Rapport d'expertise

xxxxxx / yyyyyy

Affaire N° 16-010

Version I

schéma : vue de dessus de la verrière

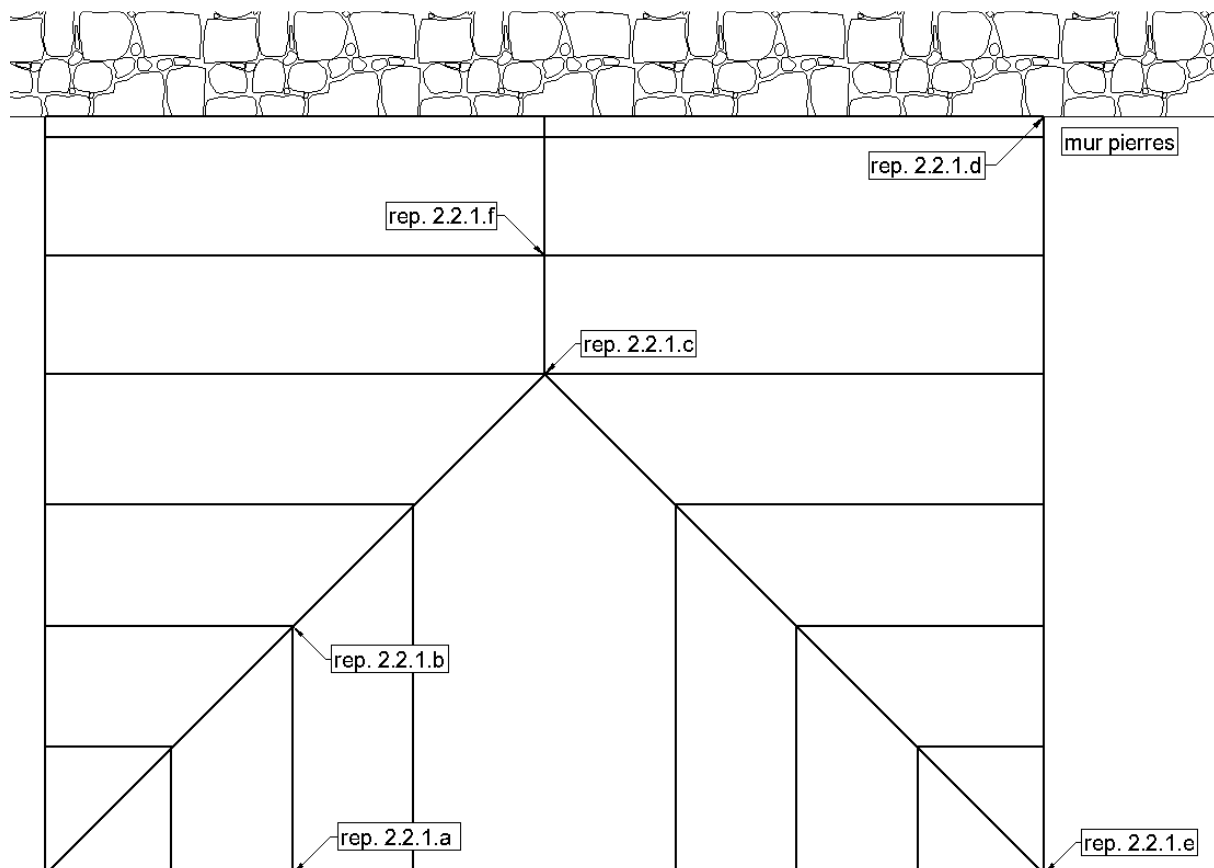
profilés doublés (arêtier)

Il n'est pas prévu une mise à la terre de la structure acier de la véranda

cf. norme NF C15-100.

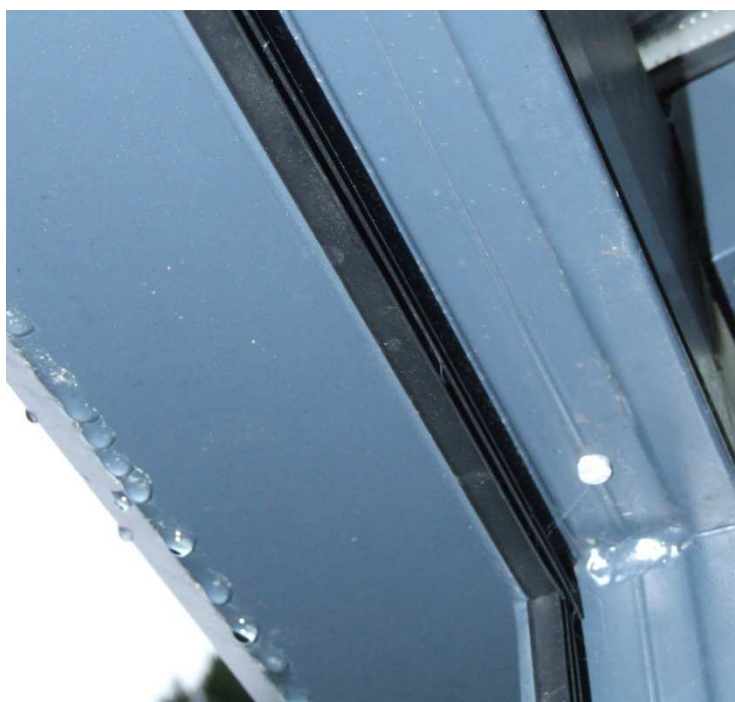
jeu entre ensemble menuisé et : mur de façade ; montant d'angle

Il n'existe pas de bande de dressement entre l'ensemble menuisé et le mur extérieur existant. Cette bande permettrait une jonction entre le profilé et le mur via un joint absent.

2.2.3. Infiltration en fenêtre

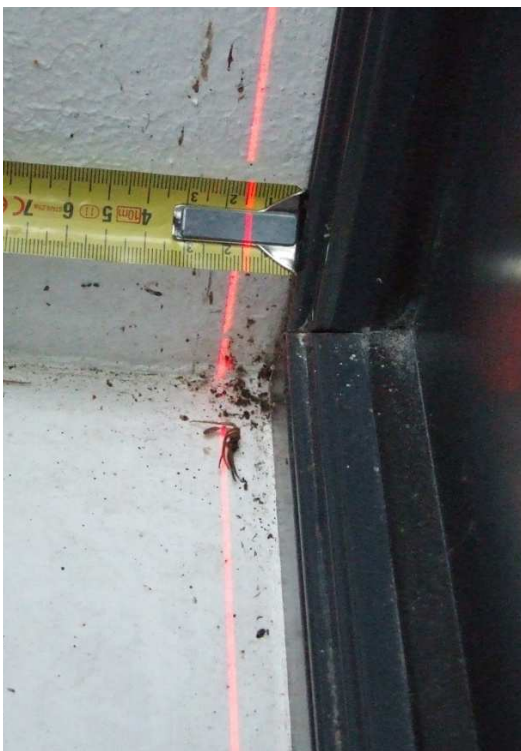
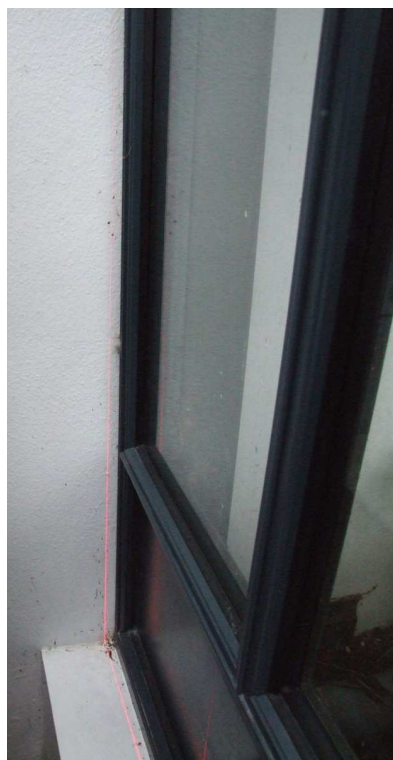
*présence
d'eau de pluie de la dormant de la fenêtre.*

prises photographiques : temps de pluie fine le 20 juin 2016.

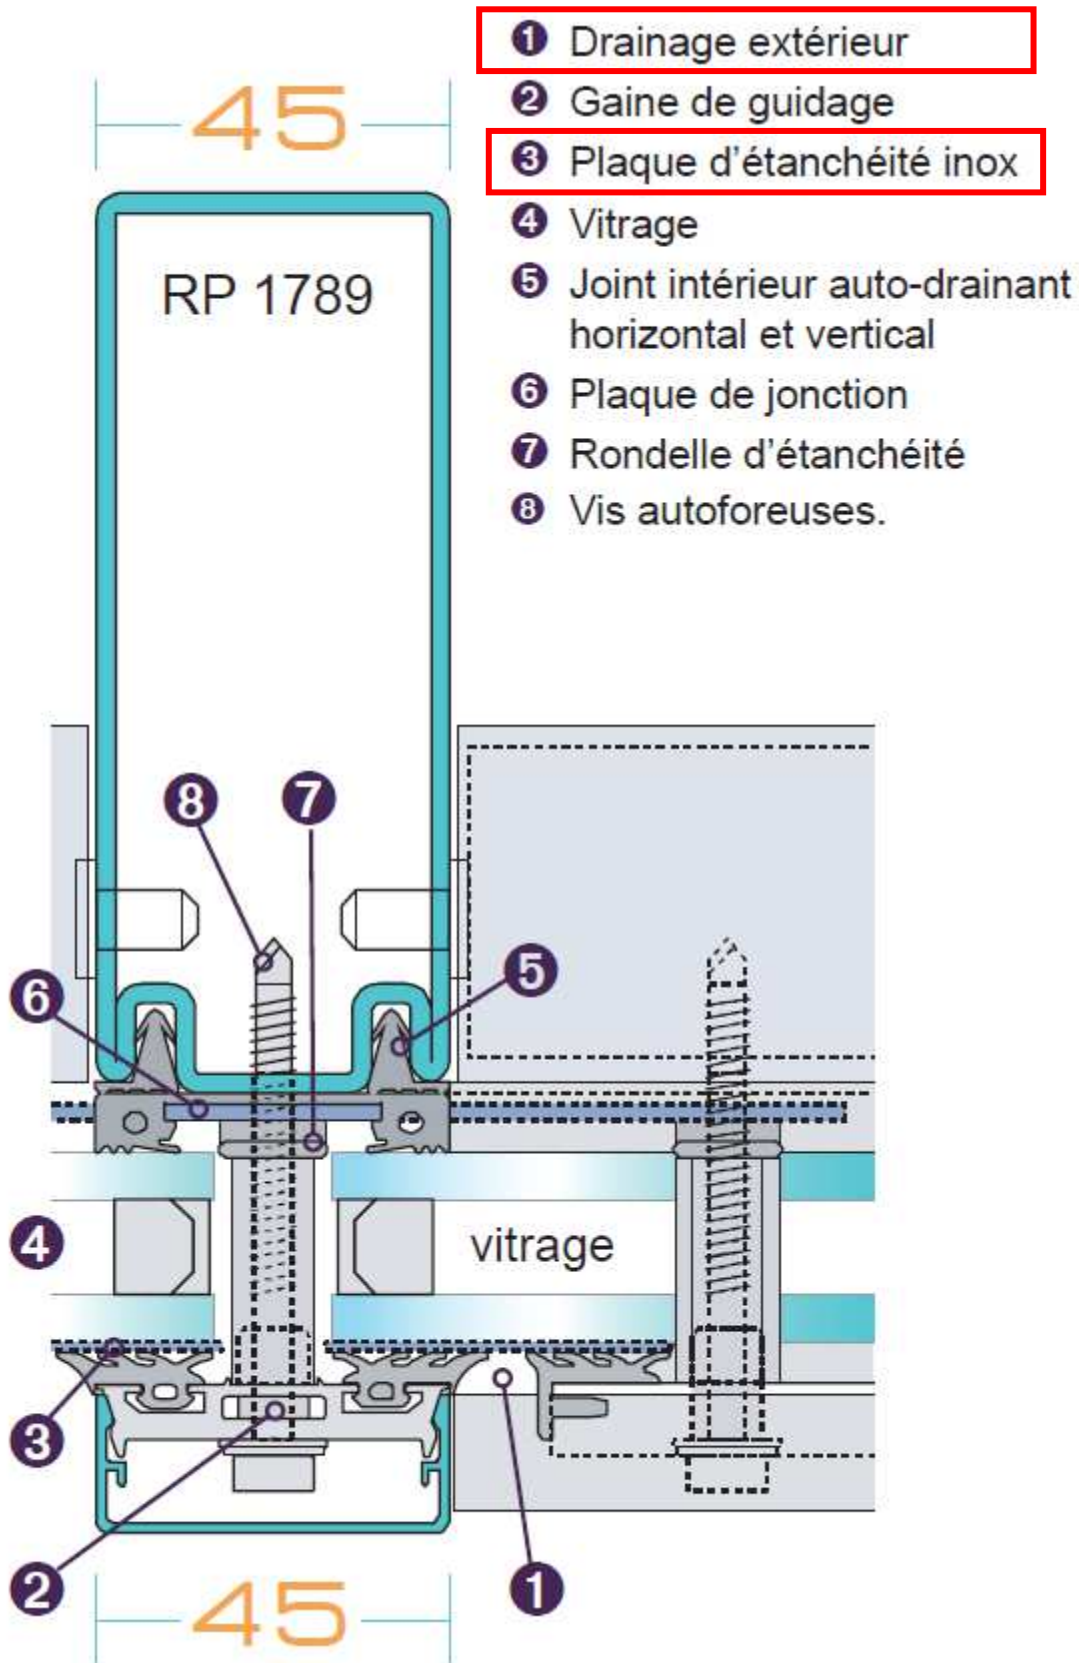
Certaines liaisons entre "chevrons" de couverture, profilés Isoline, et les éléments constituant les arêtiers et le faitage, ne sont pas étanches : le l'eau de pluie s'infiltrer par le haut des "chevrons" :

L'eau s'infiltré par le haut où l'on constate un désaffleurement : apparition d'eau

La jonction entre un montant (ici l'arbalétrier d'arêtier) et une traverse (ici le chevron) n'est pas étanchée comme le préconise le fabricant des profilés, par une plaque d'étanchéité inox dont le rôle est de permettre l'écoulement de l'eau de pluie par un " canal " étanche entre deux vitrages :

Détail sur Jonction Montant - Traverse

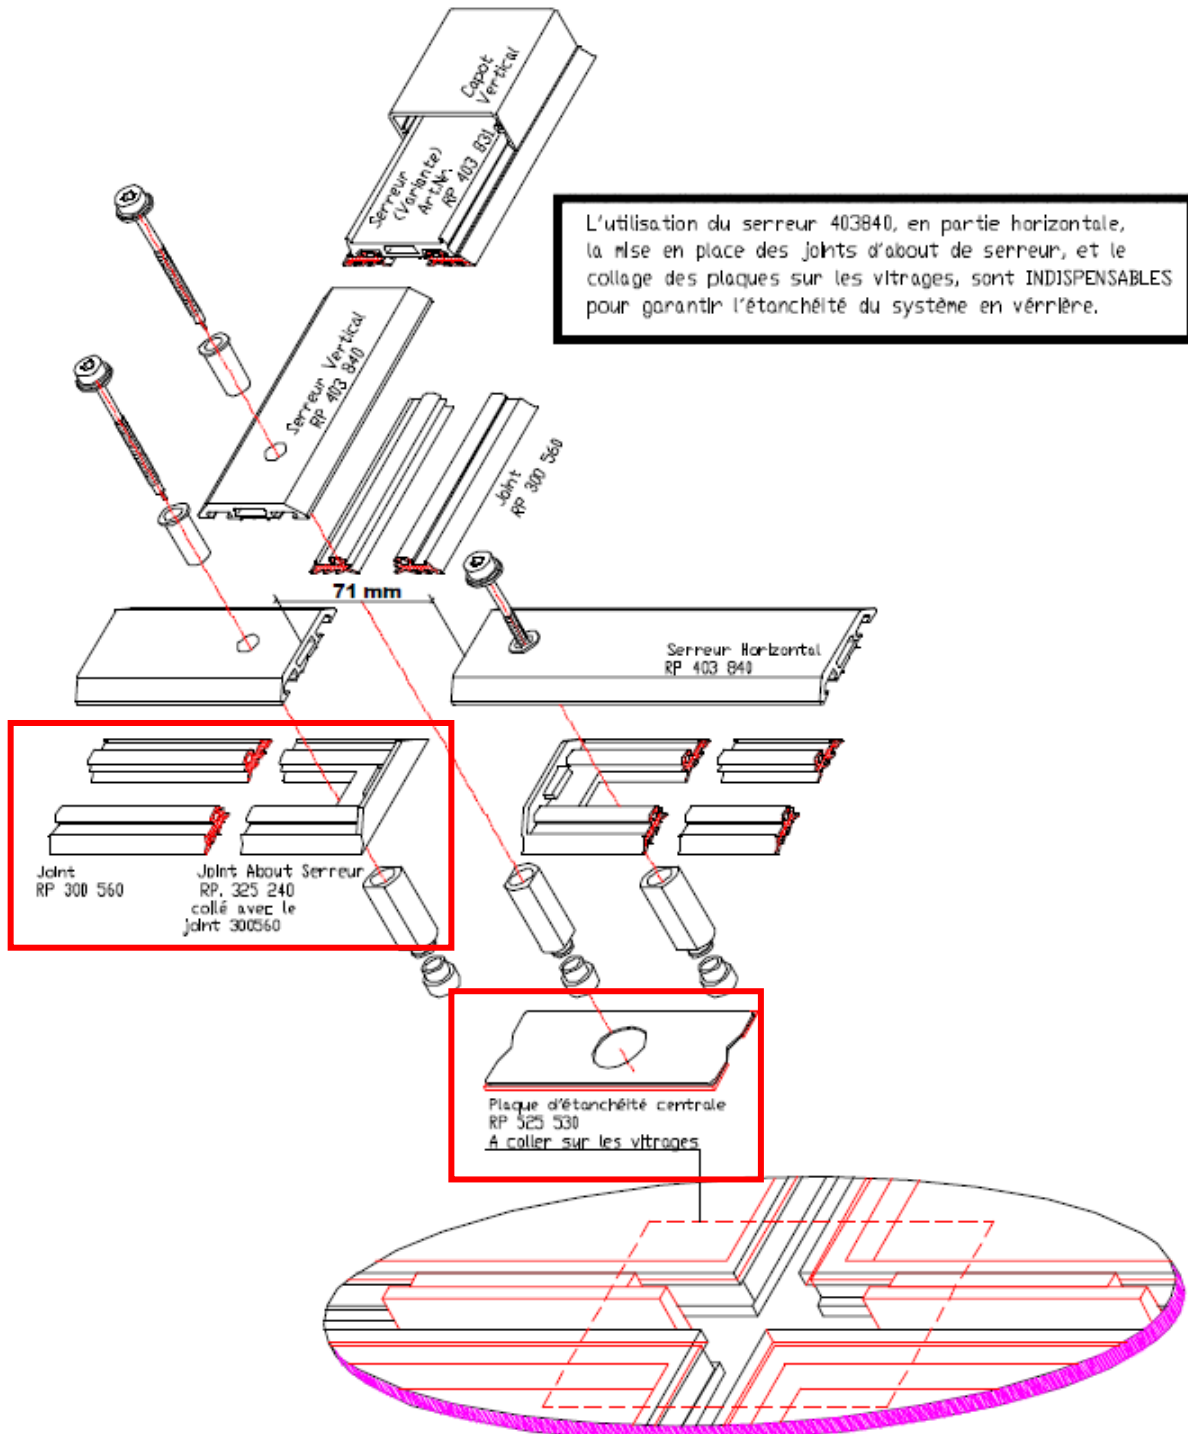
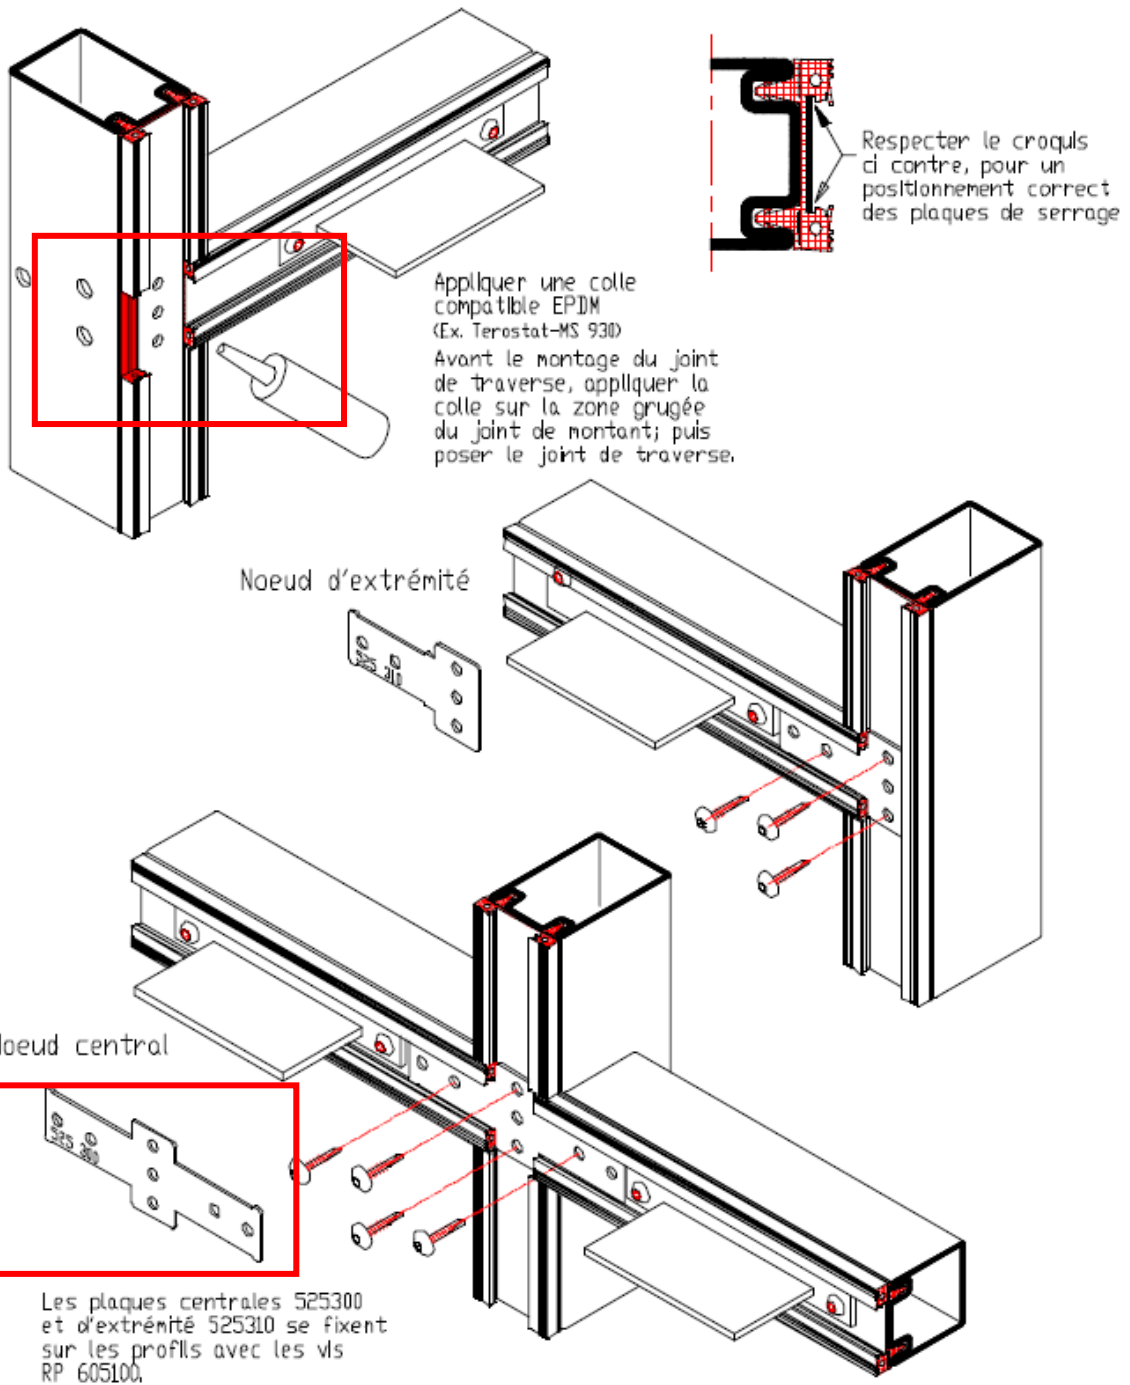
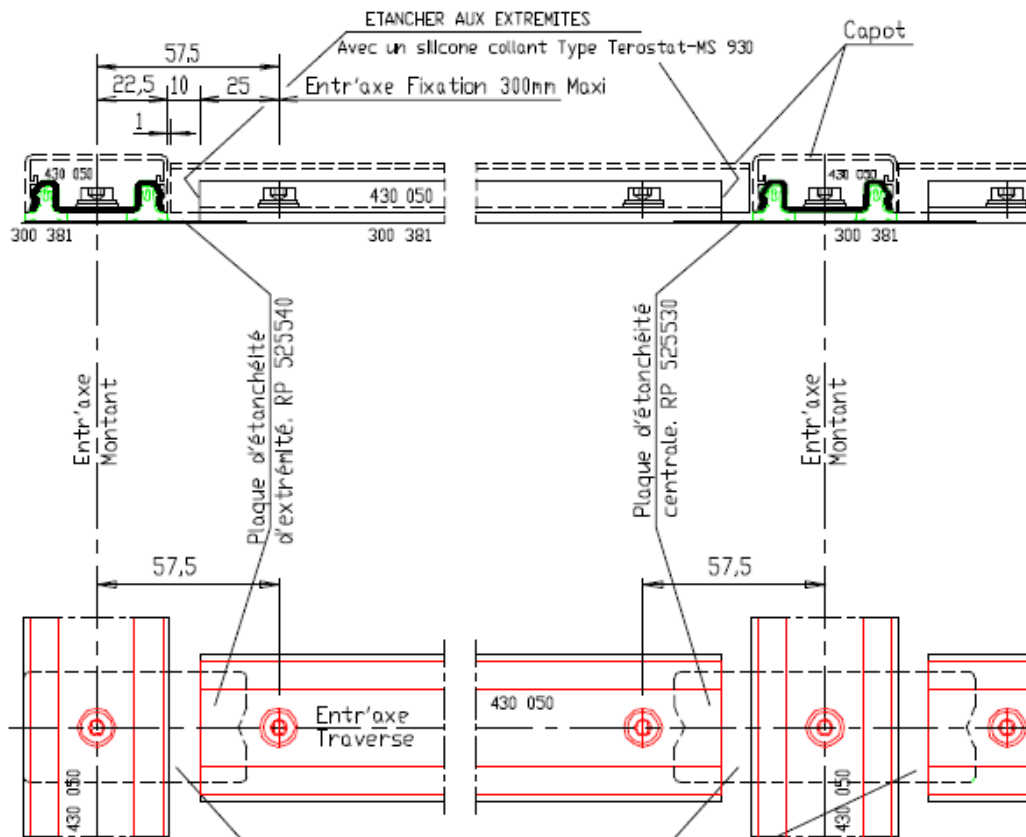
Cette prescription est techniquement impossible car le fabricant n'a pas prévu cette configuration de jonction : les ouvrages présentent des angles ne pouvant être étanchés avec les solutions du fabricant (cf. cahier technique Isoline 45 de rp technik sur www.rp-technik.fr , dont extraits pages suivantes).

Vérifier que l'ensemble
Plaque / Joint
Joint d'about / Vitrage
soit correctement mis
en place, pour assurer
une bonne étanchéité
au niveau des jonctions
Montant / Traverse

Les plaques d'étanchéité ont une
face autoadhésive qui se colle
sur le vitrage
Bien centrer la plaque par rapport
aux vitrages.
Dans le cas de façade polygonale,
les plaques sont prévues pour
suivre la forme de la façade

schéma de principe : coupe

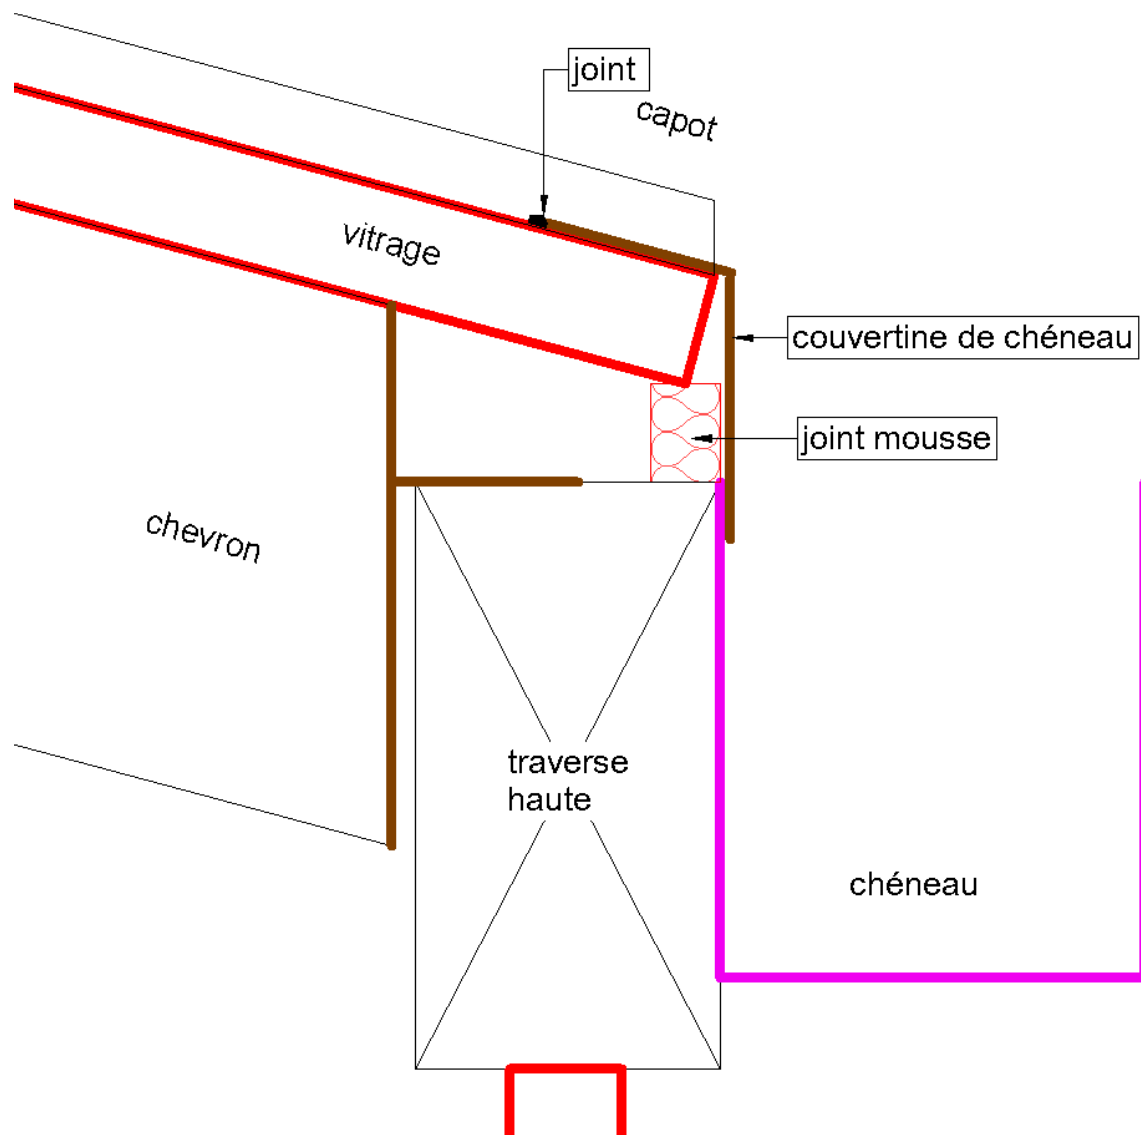
Les liaisons extérieures entre vitrages et couvertine de jonction avec les chéneaux, ne sont pas toutes réalisées de la même manière : certaines disposent d'un joint élastomère, d'autres non :

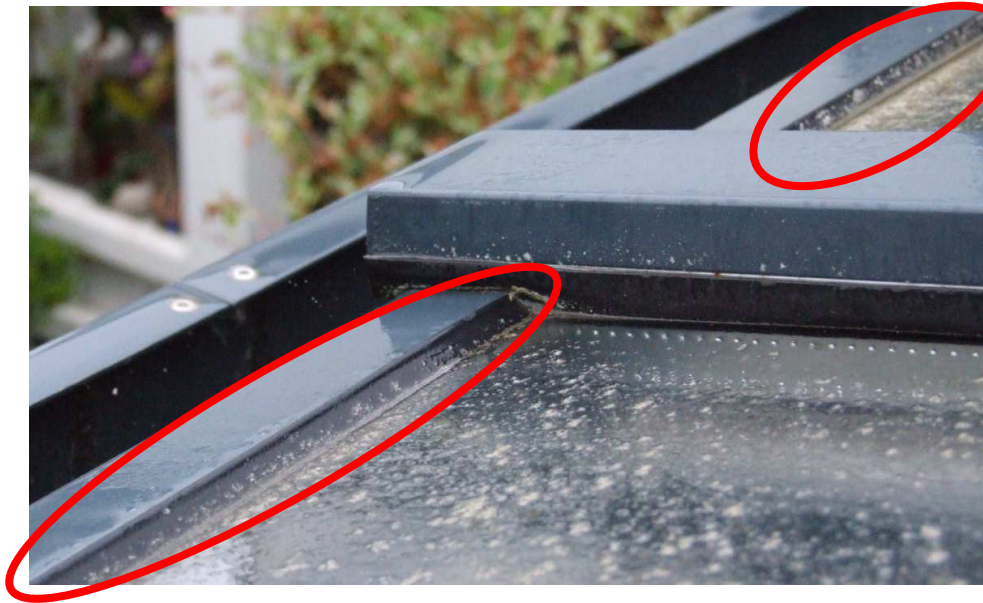
joint présent

joint absent
